SICHERHEITSWARNUNG GURTE ASTRO UND CANYON GUIDE: AUSTAUSCH DES VENTRALEN D- RINGS

23 FEBRUAR 2026 LAUFENDE AKTIONEN

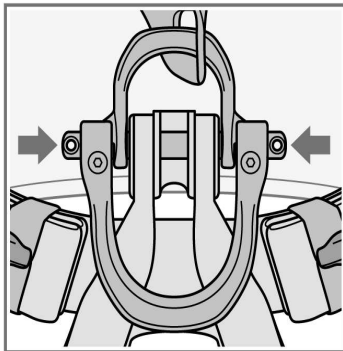
2. Entfernen Sie alle Zubehörteile, die in den Verbindungsösen der Verbindungsbügel angebracht sind.

3. Führen Sie folgenden Test durch:

Ein leichter Druck von Hand genügt.

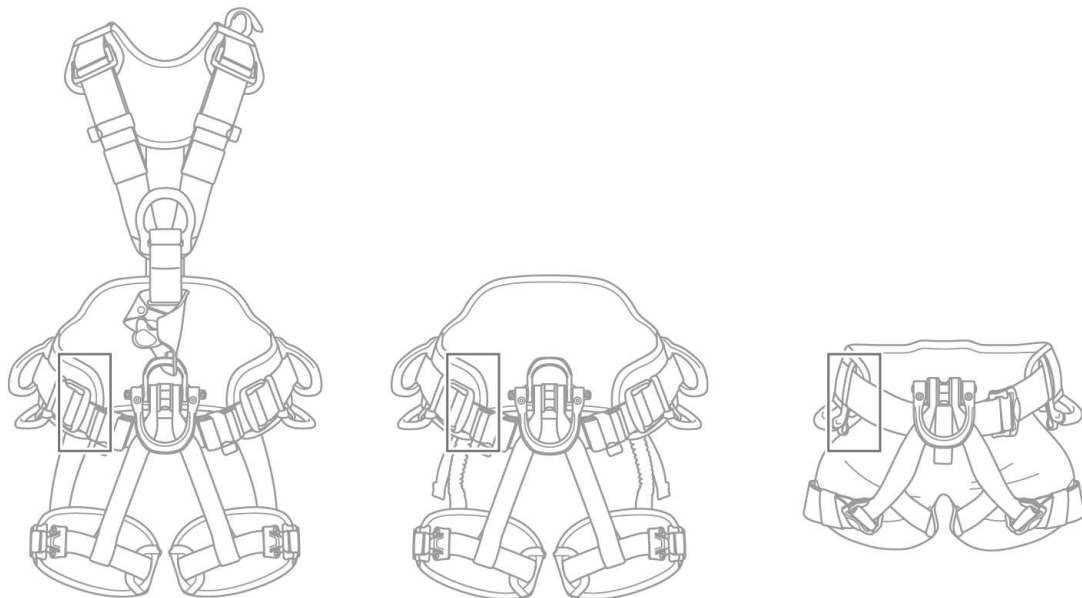
Der Stift lässt sich nicht vollständig herauschieben (etwas Spiel von einigen Millimetern ist normal).

Ordnungsgemäßes Ergebnis: Sie können Ihren Gurt vorübergehend bis zum Austausch der Teile weiterverwenden.

Der Stift bewegt sich und lässt sich vollständig herauschieben (er kann von Hand herausgezogen werden):

Fehlerhaftes Ergebnis: Stellen Sie die Verwendung Ihres Produkts sofort ein. Sondern Sie den Gurt bis zum Erhalt und der Montage des Ersatzkits an Ihrer Befestigungsöse aus.
